2010年8月
アビサービス株式会社
生産技術部 部長 原田 利雄
資材調達課 課長 荒谷 邦雄

OSP-5000ドライブユニットの修理終了と代替品のご連絡

BL III-Dスイッチ、ジャンパーコネクタ配置図

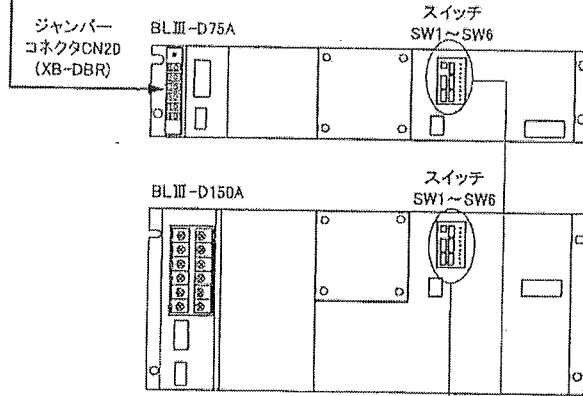
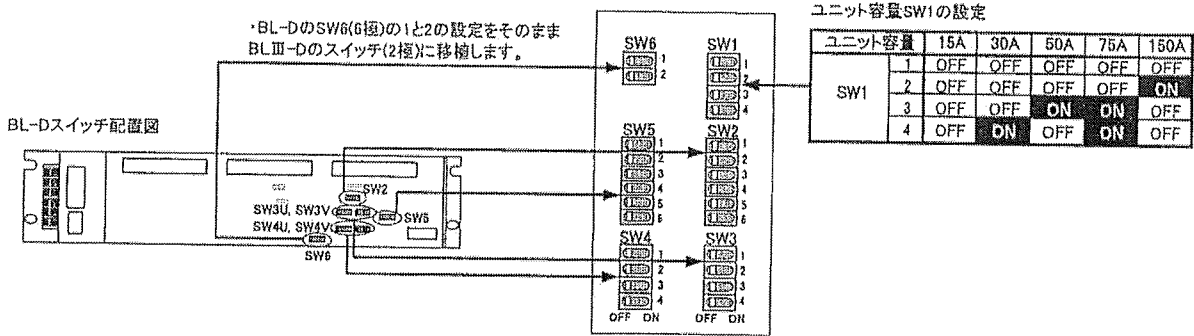
- ・ 使用する容量をスイッチ設定で切替えます。・・・・・・添付資料[A 1]参照。
旧型のBL-Dユニットの容量に合わせ、設定します。
- ・ 保護機能に「CPU異常検出」を新規に設けました。・・・・添付資料[A 2]参照。
新型のBL3-Dユニットの動作状態表示用LED部に、「CPU」LEDを新設し、CPU異常状態を表示します。(CPU異常で点灯)

ジャンパーコネクタCN20 (XB-DBR) の設定

ユニット容量	15A	30A	50A	75A	150A
CN20 (XB-DBR)	外す	接続

BLIV-D100A のスイッチ、ジャンパーコネクタ設定の図

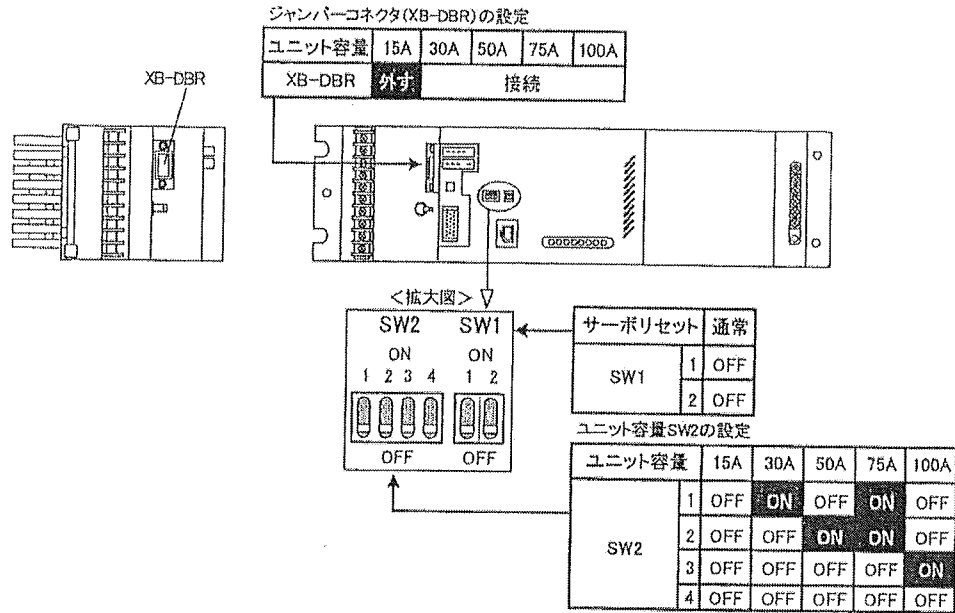
- ・ 使用する容量をスイッチ設定で切替えます。・・・・・・添付資料[B]参照。
旧型のBLII-Dユニットの容量に合わせ、設定します。

スイッチ設定表とスイッチ配置図

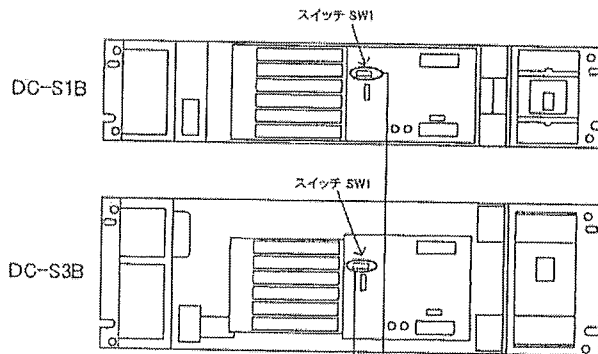
- ・ 使用する軸数をスイッチ設定で切替えます。・・・・・・添付資料[C]参照。
旧型のDC-S*Aユニットの軸数、スイッチ設定に合わせ、設定します。

DC-S1B、DC-S3B では、従来DC電源ユニットには存在しないスイッチがあります。このスイッチは、DC電源ユニットに接続される軸数に応じて設定が必要です。
保守ユニットのスイッチ設定表を以下に示します。

注意 スイッチの設定は正しく設定してください。
誤った設定では、アラームとなってNCが立ち上がりません。

SW1の設定				
		2軸用	3軸用	4軸用	5軸用	6軸用
SW1	1	OFF	OFF	OFF	OFF	OFF
	2	ON	OFF	OFF	OFF	OFF
	3	ON	ON	OFF	OFF	OFF
	4	ON	ON	ON	OFF	OFF
	5	ON	ON	ON	ON	OFF
	6	ON	ON	ON	ON	ON
